Hierbij onze reactie op de gesteld vragen inzake de check op de plannen van de Norger Tennisvereniging en Stichting Survival Norg. De onderbouwing van de nieuwbouwplannen op het tennispark zijn goed gemotiveerd. Ook de situering van het gebouw met zichtlijnen is goed gekozen.

Omvang gebouw

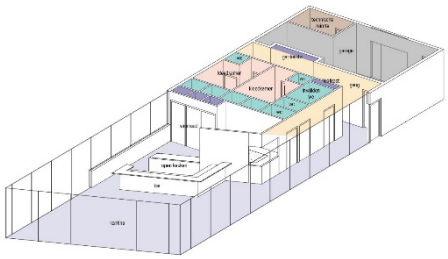
Huidig gebouw 120 m2, nieuwe gebouw 230 m2 plus 200 m2 overdekt terras.

De omvang van het gebouw ligt in lijn met de richtlijnen zoals deze door de KNLTB worden gehanteerd voor wat betreft kleedkamers, kantine en overige ruimten. De vereniging hanteert een kantine voor circa 50 mensen, uitgaande van tafeltjes 1.25 m2 is dit 62.5 m2. Het plan is een kantine van circa 65 m2 opgenomen, dit past bij het aantal gewenste personen. Ook de omvang van de kleedruimten, met douches en toiletten komt redelijk overeen met de richtlijnen.

Wat opvalt is dat er geen EHBO- , Bestuurs-/vergaderruimten enz. zijn opgenomen.

Aan driezijde overdekte terras met een omvang van in totaal 200 m2 is niet noodzakelijk. Dit mag kleiner en dient te worden afgestemd op de zonrichting, middag/avond. Door de kantine te voorzien van glazen schuifwanden in de buitengevel kunnen deze bij warm weer open worden gezet zodat "binnen" buiten wordt.

Het voorliggende plan past bij de ambitie van de vereniging en ligt in lijn met de richtlijnen zoals deze worden gesteld door de KNLTB. Er is goed gekeken naar de beschikbare ruimte op het sportpark en de omvang van het gebouw. Dit zal mogelijk de reden zijn waarom er geen bestuurskamer/vergaderruimte is opgenomen. Misschien kan er nog wel een (kleine) EHBO ruimte worden ingepast.
